Název a číslo stavby: **Tramvaj Plotní - soubor staveb - etapa 2-4**

Věc: Vyjádření k předložené ZBV č. 3/67.3 – SO 100.40.2/1– Ul. Dornych 3.část, chodníky

Změnový list

Název a evidenční číslo Stavby: Tramvaj Plotní - soubor staveb - etapa 2-4 Název stavebního objektu/provozního souboru (SO/PS): Ul. Dornych 3.část, chodníky	Číslo SO/PS / / číslo Změny SO/PS: SO 100.40.2/1	Číslo ZBV: 3/67.3
---	---	-----------------------------

PROTOKOL O PŘEDÁNÍ

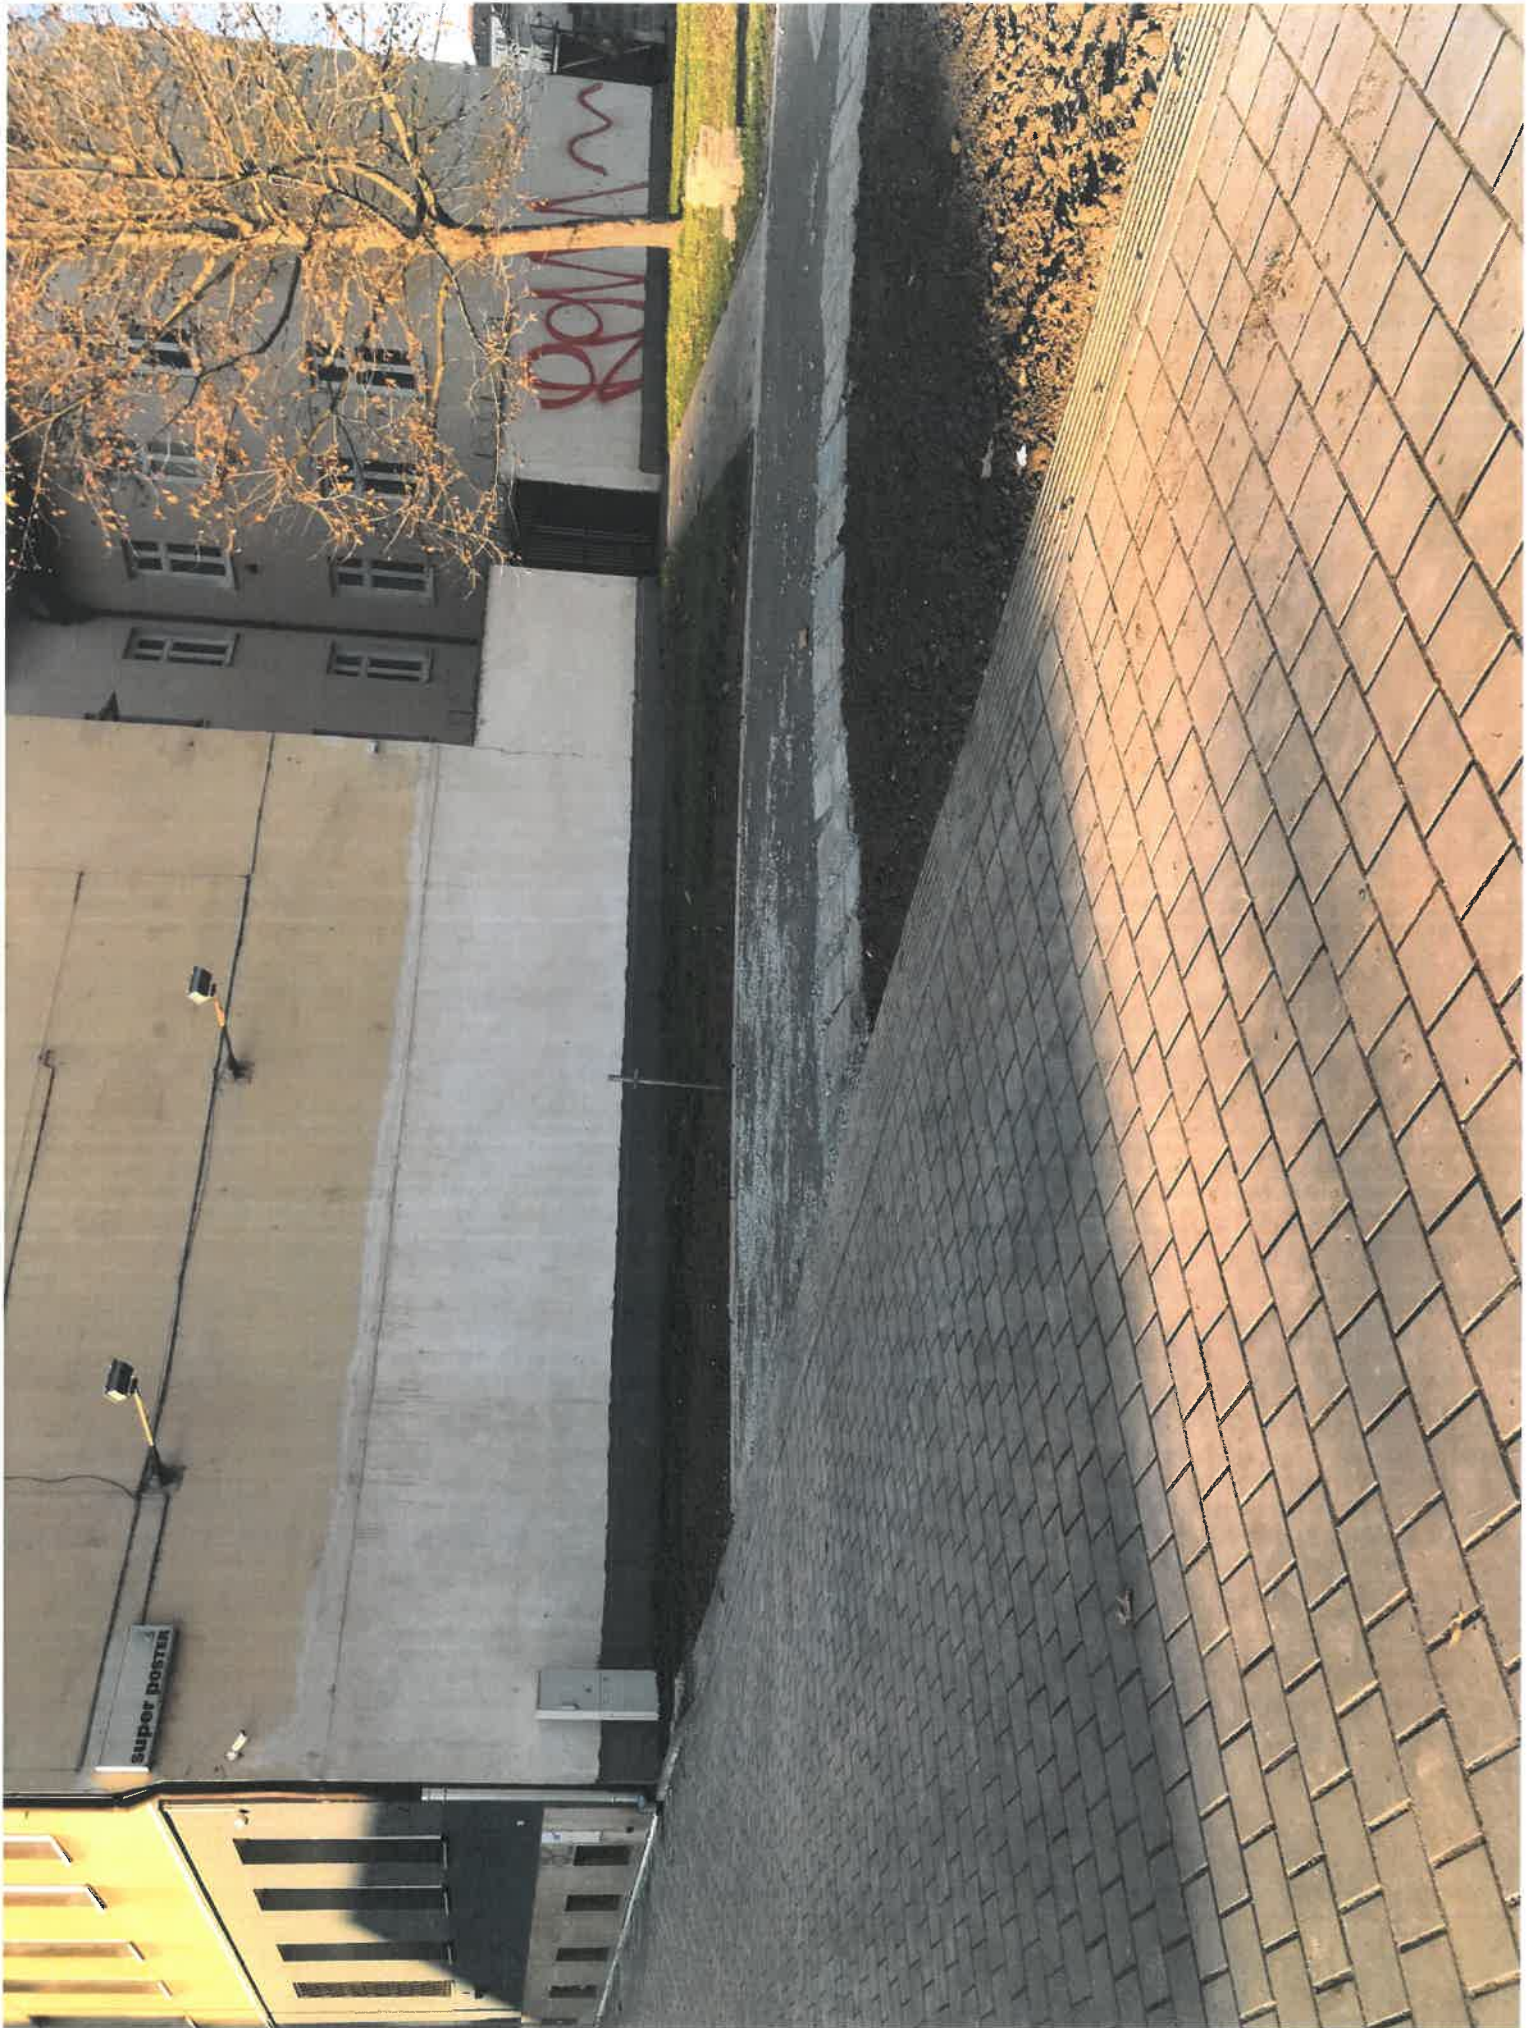
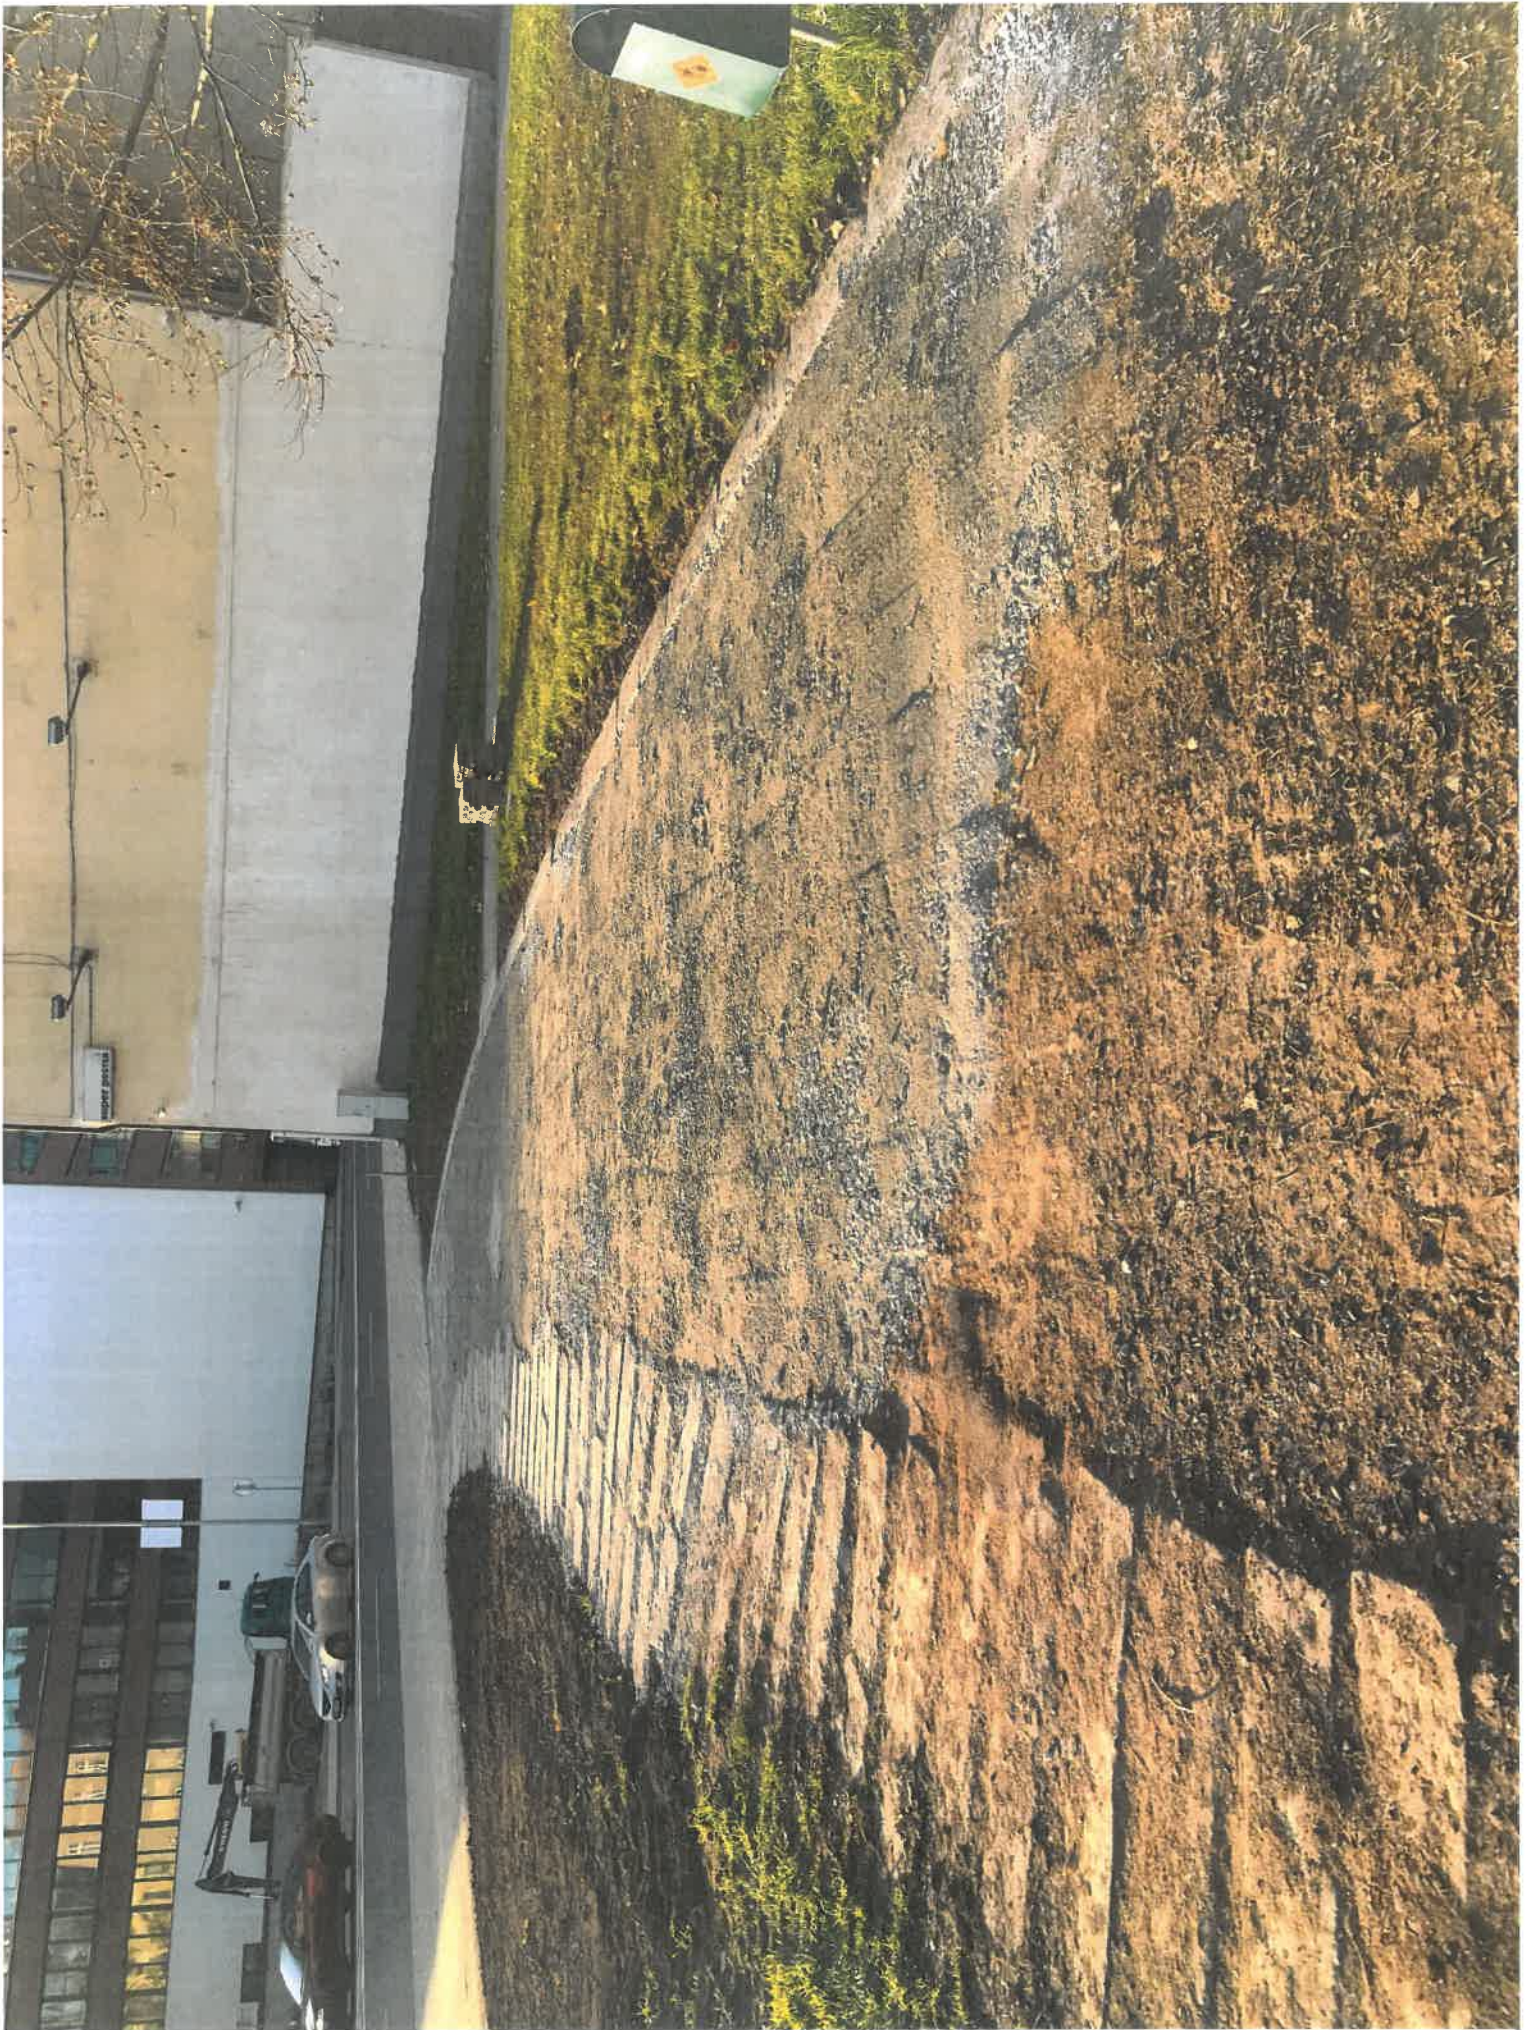
MDS zajistí úpravu dlážděné plochy v místě bývalé zastávky MHD (u domu Dorných 33) dle návrhu Ing. Kágrerové (projektant parku), likvidaci bývalé zastávky a zadláždění plochy po zastávce a stánku PNS, 3D domodelování travnatých valů, přemístění 2 ks sloupků pro kase, předláždění chodníku u ulice Zvoníčka v celém rozsahu + místa s chybnými obrubnicemi; umístění nových lavic
